**OGGETTO: COLUMNS Energy S.p.A. – Istanza di VIA impianto fotovoltaico sito in agro di Villa Castelli (BR) denominato AEPV02 e avente potenza massima di 12,405 MW.**  
**(Prot. Provincia di Brindisi n°8522 del 20/03/2020 – Prot. Arpa Puglia n°18243 del 23/03/2020).**

Per quanto sopra esposto, si esprime **parere di competenza** per la verifica a Valutazione di Impatto Ambientale(VIA) del progetto di cui in oggetto.

Tavola n. 5: Particolare dei collegamenti

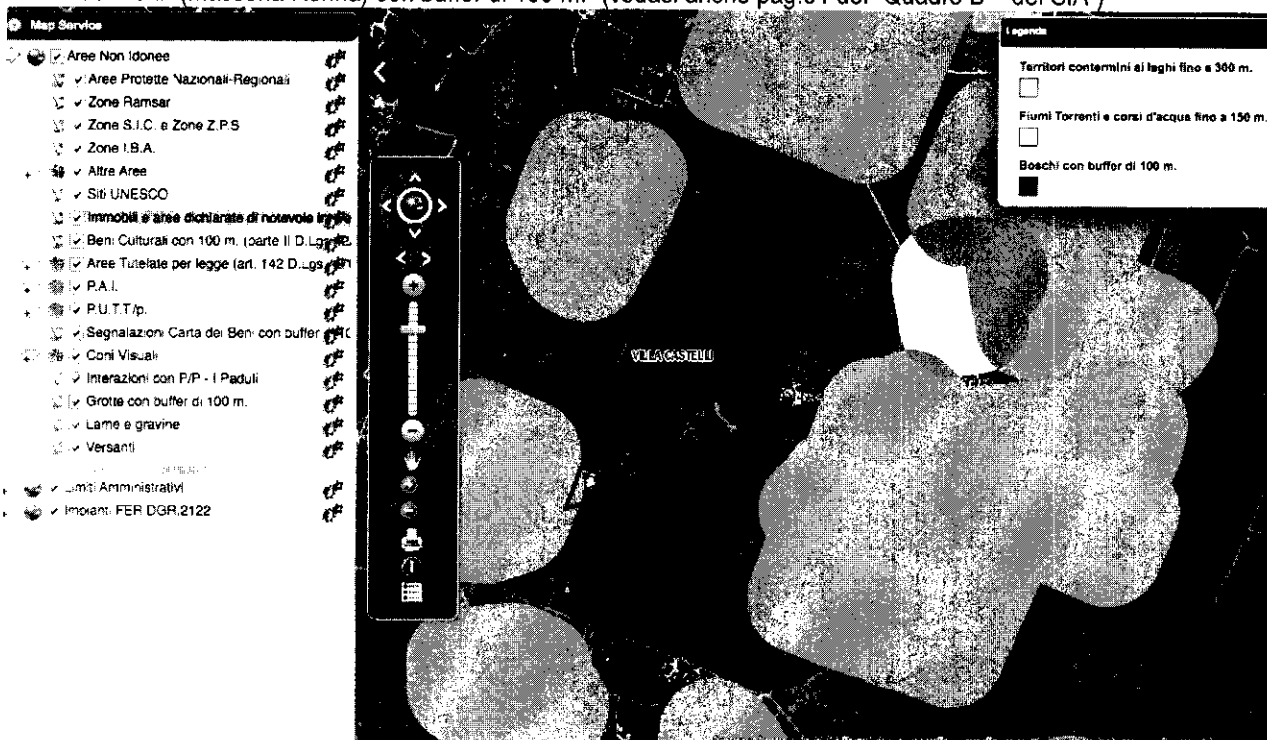
2) a pag. 10 dello " STUDIO IMPATTO AMBIENTALE – QUADRO C. DI RIFERIMENTO PROGETTUALE E GESTIONALE" è dichiarato quanto segue: "La lunghezza complessiva dell'elettrodotto interrato sarà di circa 750 m e le tavole che seguono ne riportano l'allocazione, anche se non del tutto definitiva".Inoltre il proponente ha dichiarato (vedasi SIA "Quadro "A")- In uscita dall'impianto PV il cavidotto MT sarà interrato, attraverserà una vicina strada vicinale non asfaltata fino alla sottostazione AT/MT ad Est della sopra citata Stazione TERNA. Gli attraversamenti dei corsi d'acqua episodici saranno realizzati in accordo alle prescrizioni di AdB Puglia e secondo le indicazioni presenti nelle LINEE GUIDA Nazionali.

**Non risulta sufficientemente relazionato sul possibile impatto dovuto all'effettivo percorso del cavidotto (circa 750 m). Occorre che il proponente descriva in maniera fattiva tutte le eventuali azioni mitigatrici e compensative da porre in essere sul potenziale effetto negativo.**

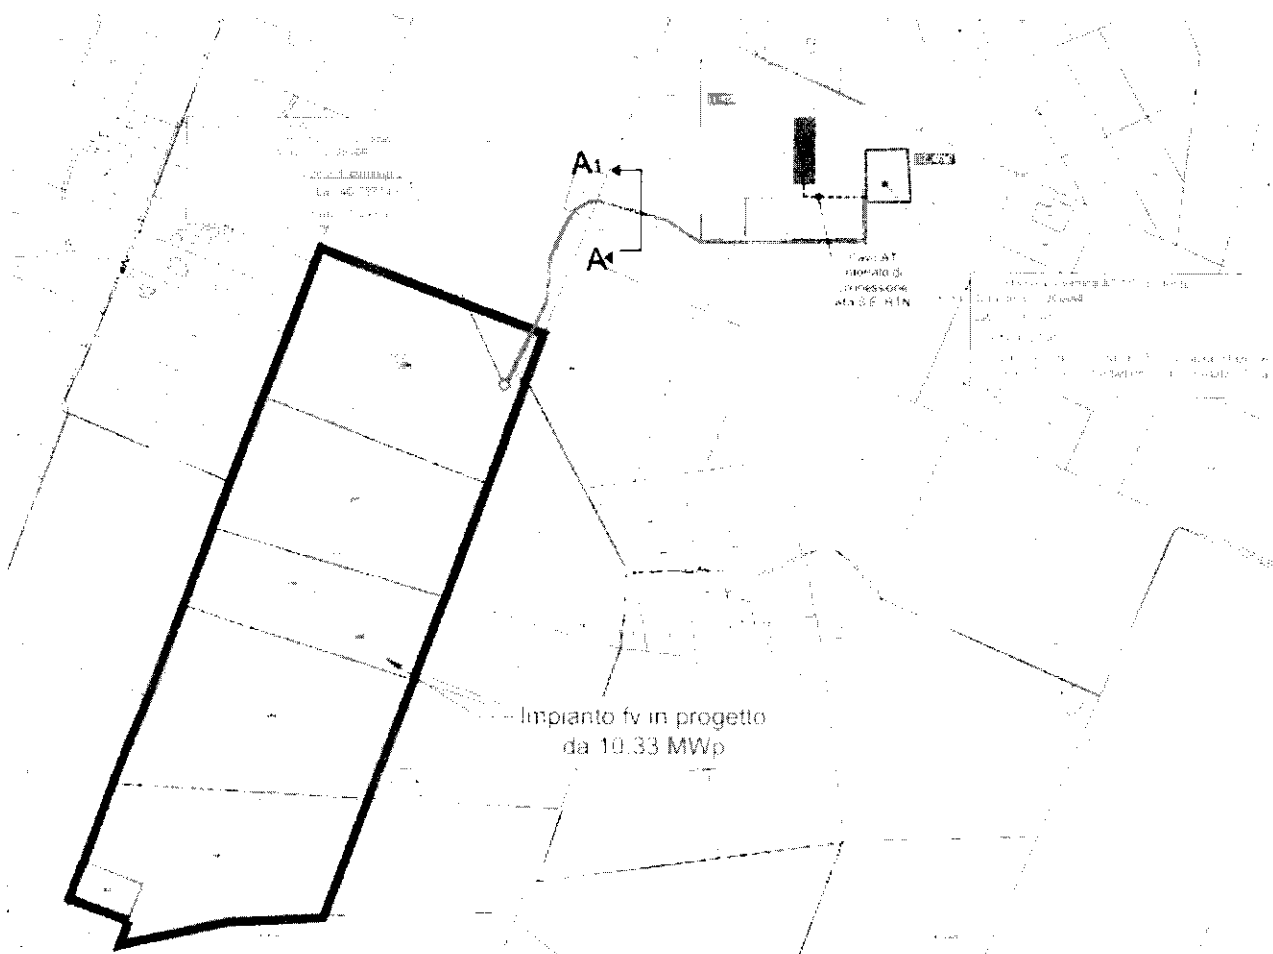
1) a pag.26 del SIA - "QUADRO "A" STUDIO IMPATTO AMBIENTALE QUADRO A INTRODUTTIVO",il proponente ha dichiarato quanto segue: " La Tavola n. 11, che segue, è tratta dal sito della Regione Puglia ed in particolare dal "Piano delle aree NON Idonee al FER"; da questa si evince che, pur aprendo tutti i layers relativi alle "Aree NON idonee" alla realizzazione degli impianti fotovoltaici, sull'area è possibile distinguere:

- la mancanza dei due "canali di scolo periodico" e dei vincolistico,relativi "buffer" di riferimento
- La presenza di "vincoli" connessi (in verde) alle "aree tutelate per legge ai sensi dell'art. 142 del D.Lgs. 42/04 e della "Carta dei Beni" (Masseria Renna) con buffer di 100 m." (vedasi anche pag.31 del "Quadro B – del SIA")

**Non risulta sufficientemente relazionato sul possibile impatto negativo dovuto ai vincoli sopra rilevati sull'installazione in progetto. Occorre che il proponente descriva in maniera fattiva tutte le eventuali azioni mitigatrici e compensative da porre in essere sul potenziale effetto negativo.**

Tavola n. 3: Stralcio RER – Biodiversità.

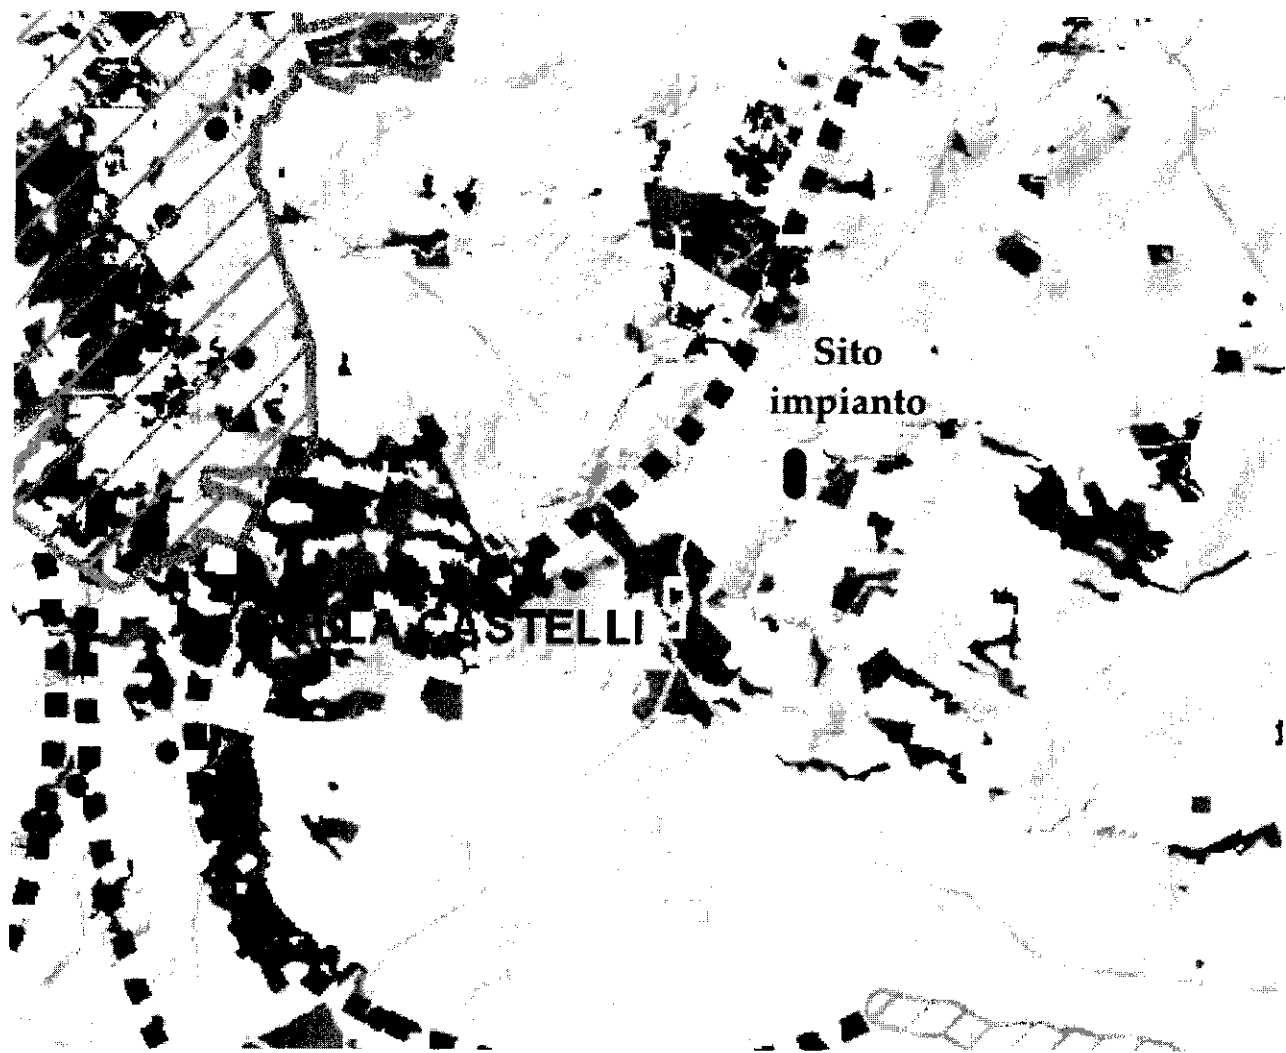
3) a pag. 17 e 28 dello "STUDIO IMPATTO AMBIENTALE - QUADRO B DI RIFERIMENTO NORMATIVO E PROGRAMMATICO" il proponente ha dichiarato: 1.1.2 PPTR - (4.2.1.1) la "Rete Ecologica Regionale- "biodiversità". L'unica presenza di rilevanza dell'intorno dell'impianto è la "naturalità" dovuta alla presenza di boschi e macchie; come si avrà modo di riportare innanzi, per la presenza di un'area boschiva a nord dell'impianto, si è arretrata la prima stringa di pannelli per rispettare il buffer di 100 m". "Da una rapida misurazione dell'area vincolata come "bosco", risulta che questa è di circa 9 ettari e quindi ciò comporta un "vincolo" connesso di 100 m.; maggiori dettagli in merito a tale "bosco" si rilevano dalla relazione agronomica allegata al progetto.

**Non risulta sufficientemente relazionato sul possibile impatto dovuto alla presenza di boschi e macchie. Occorre che il proponente descriva in maniera fattiva tutte le eventuali azioni mitigatrici e compensative da porre in essere sul potenziale effetto negativo.**

Tavola 8: (6.1.2) Struttura Idrogeomorfologica-Componenti idrologiche.

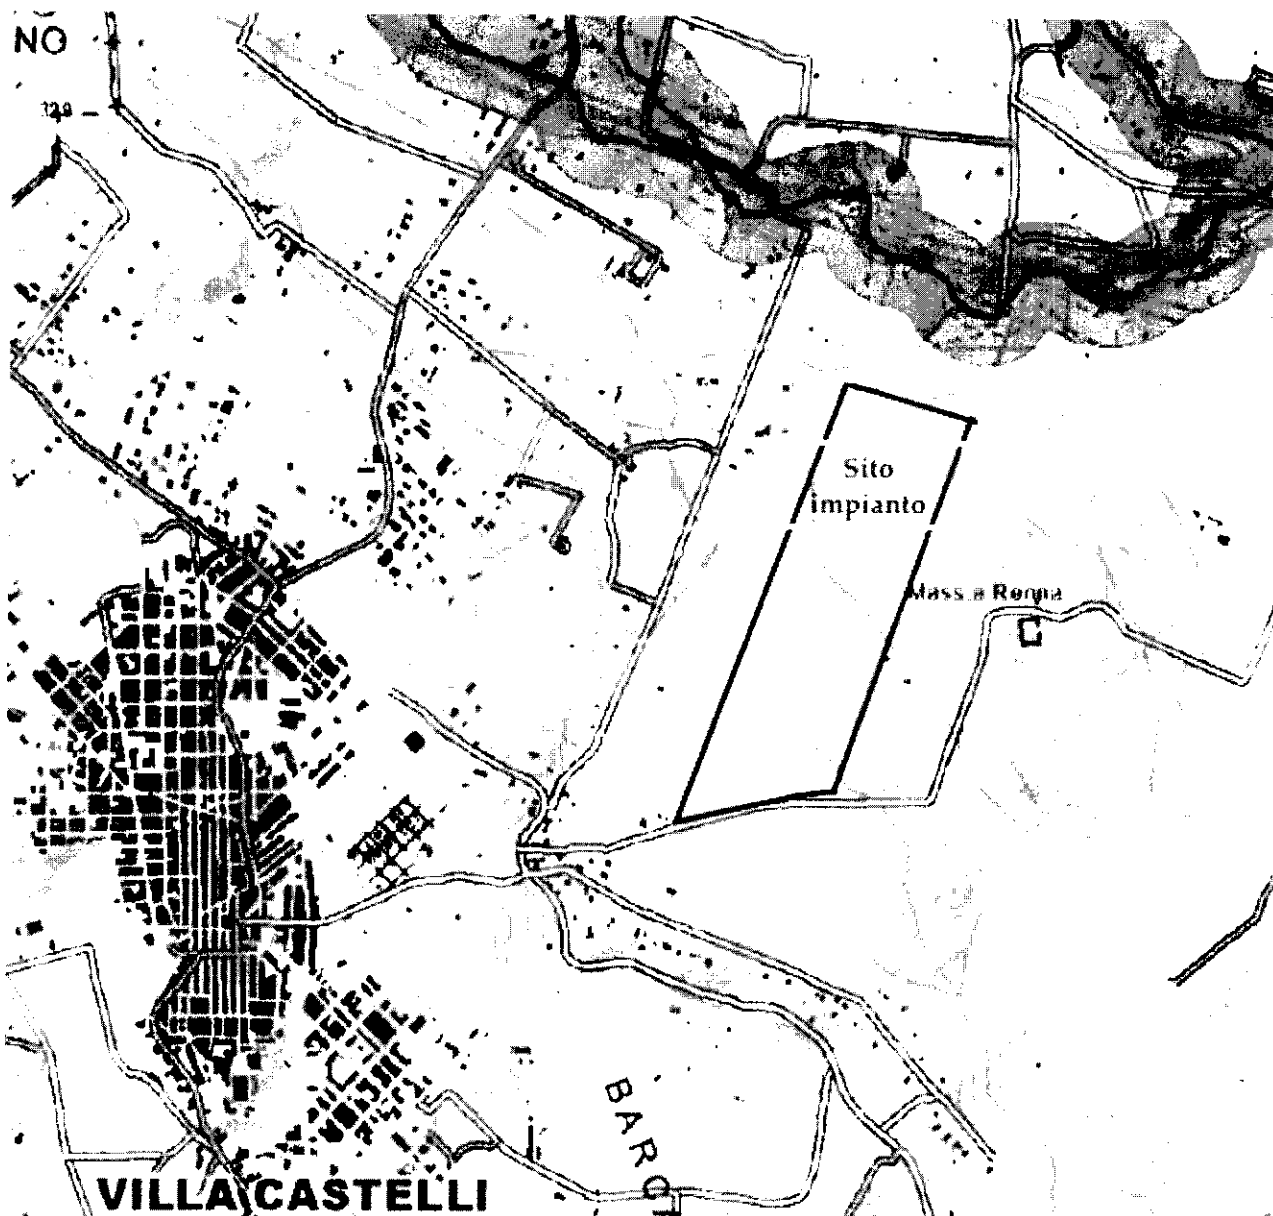
4) a pag. 25 dello "STUDIO IMPATTO AMBIENTALE - QUADRO B DI RIFERIMENTO NORMATIVO E PROGRAMMATICO" il proponente ha dichiarato: Dalla stessa Tavola n. 8 si rileva anche che l'area dell'impianto è attraversata da due "corsi d'acqua episodici" non "connessi" alla rete RER regionale in quanto destinati solo ed esclusivamente allo smaltimento delle acque meteoriche che ricadono nel bacino idrografico di pertinenza".

Non risulta sufficientemente relazionato sul possibile impatto dovuto alla presenza dei due "corsi d'acqua episodici". Occorre che il proponente descriva in maniera fattiva tutte le eventuali azioni mitigatrici e compensative da porre in essere sul potenziale effetto negativo.
